Avis IRSN N° 2015-00416

Objet : REP - Événement significatif pour la sûreté survenu sur la centrale nucléaire de Penly le 5 avril 2012 - Repli dans le chapitre VI des RGE à la suite d'un début d'incendie du groupe motopompe primaire RCP 051 PO (GMPP n° 1) ayant entraîné un arrêt automatique du réacteur.

Réf. : Saisine ASN - CODEP-DCN-2012-063404 du 28 novembre 2012 : « Réacteurs électronucléaires - EDF - Événement significatif ayant touché le CNPE de Penly le 5 avril 2012 ».

Figure 3 : schéma de principe des joints successifs d'un GMPP

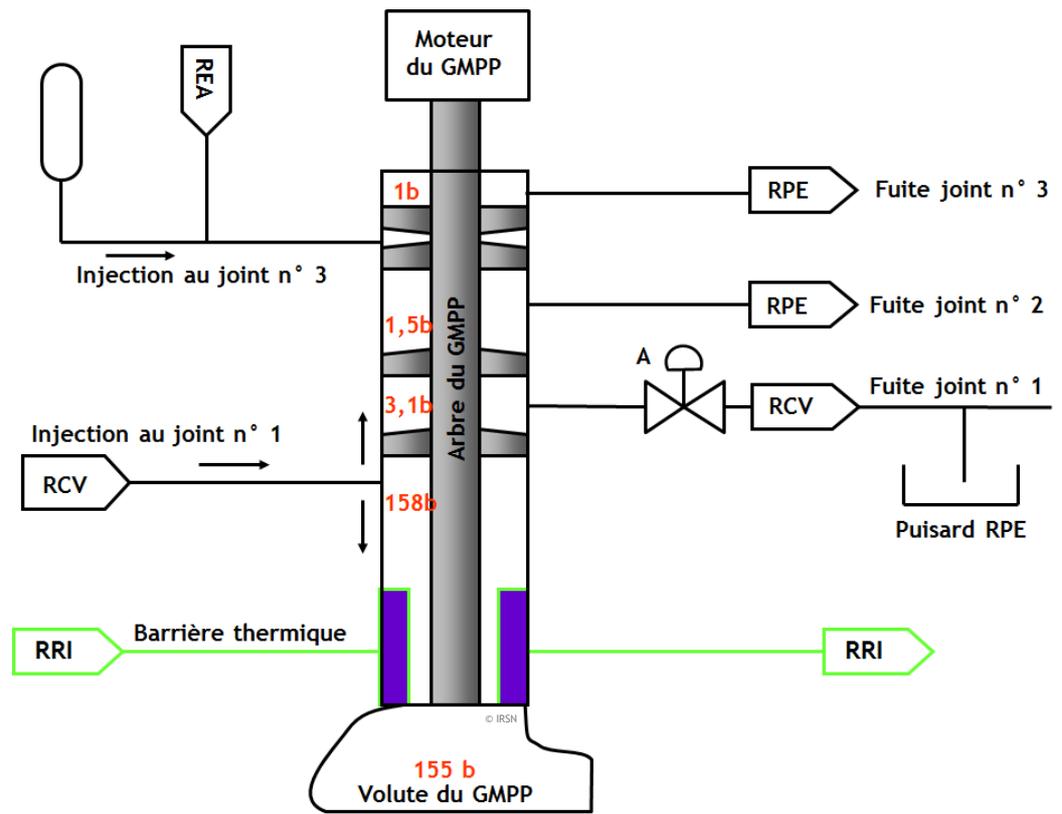
Le système d'étanchéité de l'arbre d'une pompe primaire se compose de trois joints successifs (cf. figure 3 en annexe) lubrifiés par l'eau qui, en combinaison avec des circuits fluides extérieurs à la pompe, assurent l'étanchéité et la chute de pression entre le circuit primaire (155 bar en puissance) et l'atmosphère du bâtiment réacteur. Le joint n° 1 assure la majeure partie de la chute de pression. L'eau d'injection fournie à chaque pompe primaire, filtrée et à une pression supérieure à celle du fluide primaire, provient du circuit de contrôle volumétrique et chimique (RCV²). Une partie de l'eau injectée au joint n° 1 entre dans le circuit primaire, tandis que la majeure partie des fuites du joint n° 1 est collectée via la ligne de fuite par le circuit RCV, refroidie et renvoyée à l'aspiration des pompes de charge. Une faible partie des fuites du joint n° 1 traverse le joint n° 2 en fonctionnement normal. Les joints sont conçus pour fonctionner dans des conditions de température plus basses que celles de l'eau du circuit primaire lorsque le réacteur est en fonctionnement. Aussi une protection thermique de ces joints est assurée par deux systèmes : l'injection d'eau froide à contre-courant à haute pression et un dispositif de refroidissement, appelé « barrière thermique », dont le rôle essentiel est de refroidir l'eau présente au niveau des joints par l'intermédiaire du circuit de réfrigération intermédiaire (RRI), en cas de défaillance de l'injection d'eau froide à haute pression.

Au cours de l'arrêt automatique du GMPP n° 1, un isolement de la ligne de retour de fuite du joint n° 1 s'est produit (Vanne A - cf. figure 3 en annexe) en raison d'un débit élevé, résultant de la dégradation du joint n° 1. Toutefois, l'injection d'eau froide aux joints des quatre GMPP n'a pas été interrompue, notamment pour le GMPP n° 1 à l'arrêt où la pression de l'eau injectée s'est reportée sur le joint n° 2. Vers 18 h, par crainte d'une éventuelle défaillance du joint n° 2

soumis à des pressions élevées par rapport au fonctionnement normal, l'exploitant a décidé de rouvrir la ligne de retour de fuite du joint n° 1 en direction du circuit RCV pour soulager le joint n° 2. Comme précédemment, la vanne d'isolement de retour de fuite du joint n° 1 a alors reçu un nouvel ordre automatique d'isolement en raison d'un débit de fuite élevé. Lors de cette manœuvre, la vanne d'isolement a perdu son étanchéité interne, du fait de l'arrivée de particules issues du joint n° 1 endommagé. Cette tentative infructueuse de réouverture de cette vanne (Vanne A - cf. figure 3 en annexe) a ainsi provoqué une fuite d'eau primaire qui a été collectée dans un réservoir du circuit RPE³ (puisard RPE - cf. figure 3) prévu à cet effet à la conception.
